De: Samuel Roger <s.roger@signaterre.com>
Envoyé: 13 janvier 2026 18:07
À: Koffi, Kouadio
Cc: Robert-Nadeau, François; Chevalier, Sylvie; slapointe@matrec.ca; Claude Robitaille - AECOM (claude.robitaille@aecom.com)
Objet: RE: Question du Passif
Pièces jointes: QC_1-M. addenda 1_Réponses (2026-01-13).pdf
Catégories: Envoi/Récep. docum initiateur

Addenda

**Questions et commentaires
pour la modification du projet d'augmentation de la capacité du
lieu de dépôt définitif de sols contaminés sur le territoire de la
municipalité de Mascouche par Signaterre Environnement Inc.
Dossier 3211-33-004**

Le 19 décembre 2025

Cas 1 : Excavations situées au-dessus du fond des futures cellules

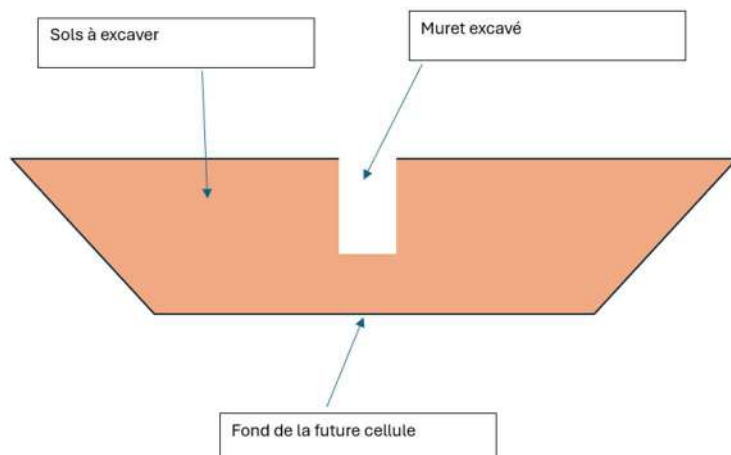
- e) Décrire la technique et le matériel qui seront utilisés pour combler les parties de muret excavées ;

Puisque ces excavations sont situées au-dessus du fond des futures cellules, dans les sols qui seront enlevés lors des travaux d'aménagement de ces cellules, aucune mesure particulière n'est requise pour combler ces parties de muret excavées.
